Aan : Gemeente Simpelveld
Van : RA infra
Kopie : -/-
Bijlagen : 3
Datum : 02 november 2020
Vestiging : Sittard
Onze referentie : 20336.1 D14 mem 01-0 dhe

Betreft : Technische toets ontwerp uitzichtpunt Huls te Simpelveld

De vraag aan RA infra is om het schetsontwerp te toetsen op de technische haalbaarheid gericht op de onderdelen verkeer, waterhuishouding en technische realiseerbaarheid. De volgende documentatie is voor de toetsing als uitgangssituatie gehanteerd:

Bijlage 1 – ontwerp uitzichtpunt Huls

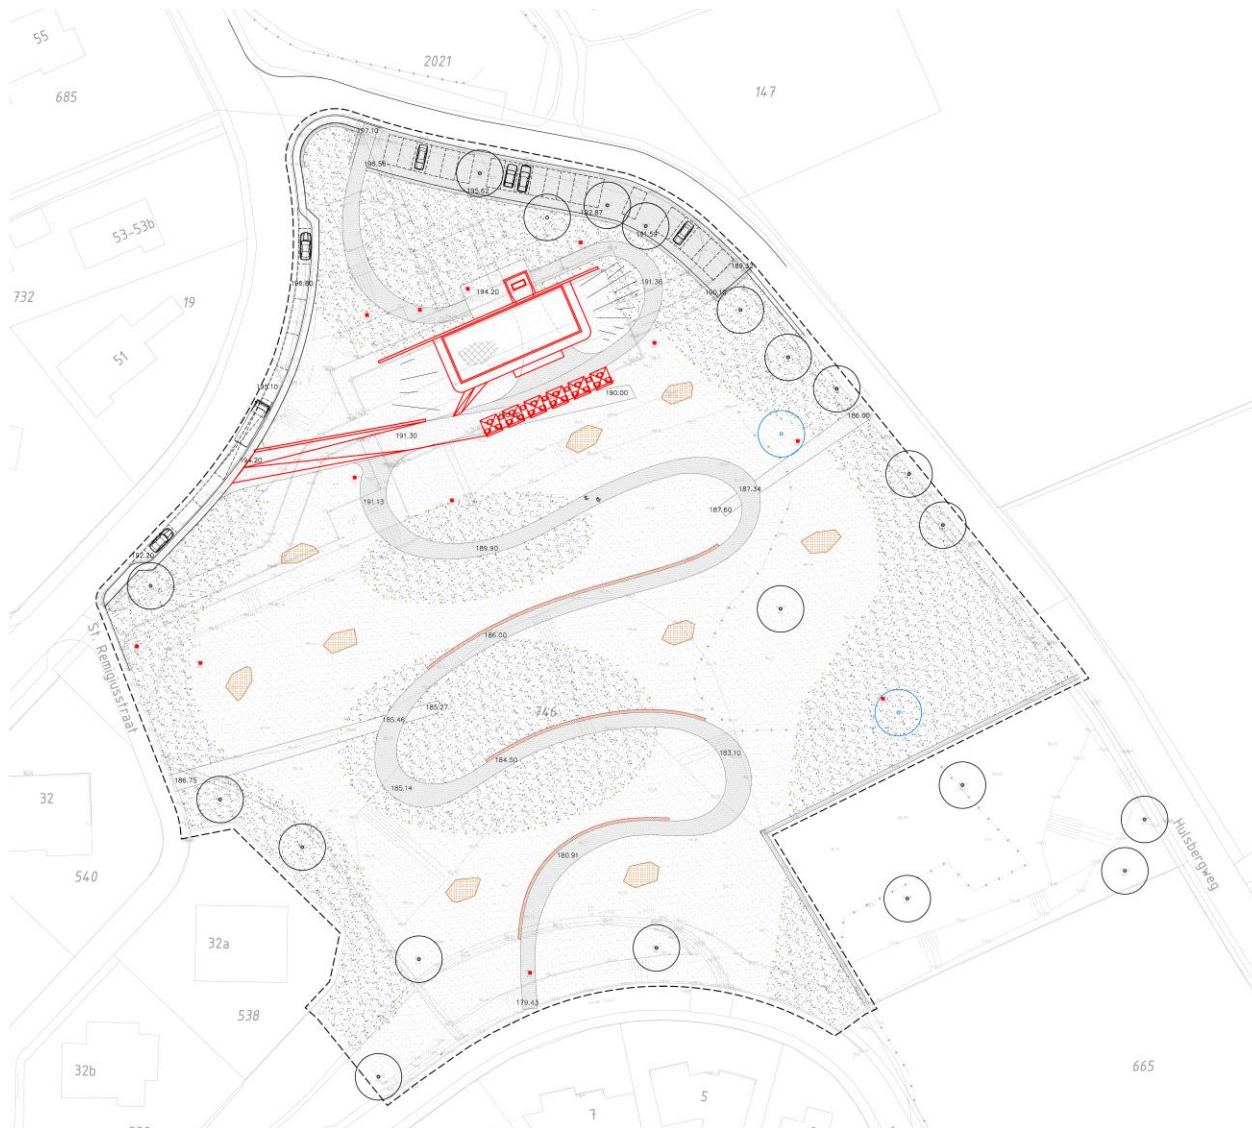
Nm.	Omschrijving van het probleem	Aanbeveling & afweging
1.1	Hulsbergerweg – eenrichtingsverkeer Gezien de wegenstructuur is het gewenst om het bezoekersverkeer zoveel mogelijk via de ‘hoofdwegen’ te laten rijden. Hiermee wordt het verkeer op de Grachtstraat en Hulsbergerweg ontmoedigd (minder geschikt als ontsluiting van de projectlocatie).	Advies om alleen het bovenste gedeelte van de Hulsbergerweg voor verkeer in twee richtingen toegankelijk te maken. Dit voor de bereikbaarheid van de parkeerplaatsen. Na de parkeerplaatsen kan vervolgens het eenrichtingsverkeer worden ingevoerd. Bij het inrijden vanaf de Huls dient een vooraankondiging te worden geplaatst dat na zoveel meter eenrichtingsverkeer geldt. Aandachtspunt is het keren van voertuigen uit de richting Huls wanneer blijkt dat de parkeerplaatsen allemaal bezet zijn.

1.2	Hulsbergerweg – breedte rijbaan voor verkeer in twee richtingen en in-/uitrijden van de parkeervakken.	Onder voorbehoud geen aanpassing benodigd. De parkeerplaatsen hebben een diepte van 5,0m. Voor het in-/uitrijden van de haaks gesitueerde parkeervakken is (minimaal) 6,0m benodigd. Deze ruimte is aanwezig (rijbaan 5,2m en 0,8 rabatstrook tussen rijbaan en parkeervakken), ervan uitgaande dat de 5,2m exclusief molgoot is. De diepe molgoot is niet geschikt om te gebruiken bij parkeermanoeuvres. Met een rijbaanbreedte van 5,2m heeft de Hulsbergerweg een minimale breedte voor de verkeersafwikkeling in twee richtingen (minimale maat erftoegangsweg is 4,8m). Vanwege het hellende karakter is ten opzichte van de 4,8m een ruimere (minimum) breedte gewenst.

1.3	Kruispunt Hulsbergerweg en Huls Op basis van het ontwerp ontstaat de indruk dat bij de aansluiting van de Hulsbergerweg op de Huls de rijbaanbreedte iets wordt geknepen.	Advies om aan de hand van rijcurves te checken of de aansluiting van de Hulsbergerweg voldoende breed is voor een veilige verkeersafwikkeling in twee richtingen. Overwegen voor een veilige inrichting van de aansluiting op de Huls een uitritconstructie aan te brengen 1.4 op de Huls. Komende van de Hulsbergerweg is het zicht in noordelijke richting beperkt. De uitritconstructie zorgt voor een lage naderingssnelheid en uniformiteit met aansluitingen op het zuidelijke gedeelte van de Sint Remigiusstraat. Tevens wordt voor voetgangers een comfortabele voorziening gerealiseerd bij het oversteken van de Hulsbergerweg (geen hoogteverschillen bij het oversteken).

1.4	Aan de Hulsbergweg bevindt zich hoge begroeiing. Deze begroeiing neemt het zicht weg op de haakse parkeerplaatsen. Hierdoor hebben automobilisten ook geen zicht op aankomend verkeer wanneer zij de parkeerplaatsen willen uitrijden. Geldt vooral voor de meest zuidelijk gelegen parkeerplaatsen.	Advies om begroeiing te verwijderen ten zuiden van de parkeerplaatsen zodat beter zicht ontstaat op en van de parkeerplaatsen. Hierbij dient ook de haag aan de lange zijde van de meest zuidelijke parkeerplaats te worden verwijderd of in ieder geval te worden ingekort voor het zicht.

1.5	Aandacht voor het ontstaan van olifanten--paadjes van de parkeerplaats naar het paviljoen. Bijvoorbeeld vanuit de meest zuidelijk gelegen parkeerplaatsen aan de Hulsbergweg. Verwacht niet dat bezoekers langs de parkeervakken naar boven lopen. Zij stappen door het gras naar het looppad op (korte afstand gelegen).	Advies om te kijken welke voorzieningen gewenst zijn om het doorsteken van de haag zoveel mogelijk te voorkomen. Overwegen om op de parkeerplaatsen een band of stootband te plaatsen om te voorkomen dat auto's tegen de haag worden geparkeerd. Op basis van het ontwerp ontstaat de indruk dat deze strook naast de haag als 'looproute' dient voor bezoekers die de auto op deze locatie parkeren. Overwegen om aan de Hulsbergerweg ten zuiden van de parkeerplaatsen een voetpad/loopstrook te realiseren. Dit voetpad zorgt voor een veilige verbinding tussen de parkeerplaatsen en het betonnen pad dat toegang geeft vanaf de Hulsbergerweg. Voetgangers moeten anders over de rijbaan lopen of zoeken een route over het gras. Optie kan ook zijn om het betonnen pad in noordelijke richting te schuiven zodat een meer directe verbinding ontstaat van/naar het paviljoen. Deze verbinding kan dan ook door fietsers worden gebruikt die via het zuiden de Hulsbergerweg oprijden. Op deze manier hoeven zij niet helemaal om te rijden.

1.6	Kruispunt Huls – Sint Remigiusstraat	Overwogen om op deze locatie eveneens een uitritconstructie aan te brengen. De verwachte verkeersaantrekkende werking leidt tot meer geparkeerde voertuigen aan de doorgaande weg Sint Remigiusstraat. Bij geparkeerde voertuigen kan het zicht bij het oprijden van de Huls worden beperkt. De uitritconstructie zorgt voor een lage naderingssnelheid en uniformiteit met aansluitingen op het zuidelijke gedeelte van de Sint Remigiusstraat.

1.7	Fietsdoorsteek vanaf de Huls Aan de doorgaande weg worden enkele parkeervakken 'afgekruist'. Hier is een doorsteek voor fietsers voorzien. Dit is geen veilige aansluiting vanwege het zicht en de ligging in de bocht. Daarnaast moeten fietsers een relatief fors hoogteverschil overbruggen tussen de rijbaan en het paviljoen en vice versa. Op dit hellende stuk is tevens het fietsparkeren voorzien. De kans op omvallende fietsen is groot.	Overwogen om de toegang voor fietsers bij voorkeur te verplaatsen naar het kruispunt Huls – Sint Remigiusstraat. Daar waar in de bestaande situatie het autoverkeer het parkeerterrein kan bereiken. Vanuit het oogpunt verkeersveiligheid is het niet wenselijk om de toegang voor fietsers in de bocht van de Huls te situeren. Daarnaast ligt deze op een relatief steile helling en in ontwerp is een doorsteek voorzien tussen de parkeervakken. Bij geparkeerde voertuigen wordt volledig het zicht ontnomen. Daarnaast verwachten automobilisten op deze locatie geen overstekende fietsers. Om de ontsluiting bij het bestaande kruispunt te situeren – met eventuele aanpassing, zie 1.6 – ontstaat een veilige ontsluiting voor het fietsverkeer. Aan deze route kan dan tevens het fietsparkeren worden gesitueerd.

1.10	Bereikbaarheid paviljoen Hoe is de bevoorrading en het ophalen van vuil van/bij het paviljoen voorzien?	Nagaan in hoeverre bevoorradingsverkeer en vuilophaaldiensten het paviljoen moeten kunnen bereiken of dat de bevoorrading e.d. vanaf de doorgaande weg kan plaatvinden.

- Bereikbaarheid voor mindervaliden lijkt niet optimaal, de hellingspercentages lopen op tot 14% (noordoosten paviljoen) in de hellingbanen;
- Helling betonpad richting paviljoen loopt op tot 11%, dit lijkt niet gunstig met betrekking tot bevoorrading en fietsparkeren;
- De laad/losvoorziening in de langshelling van 10% van de Sint Remigiusstraat is erg steil voor het laden en lossen en werken met containers;
- Deels worden de nieuwe taluds tussen de hellingen vrij steil, tot 1 op 3. Kunnen deze in- en extensieve grasvlaktes goed machinaal onderhouden worden?
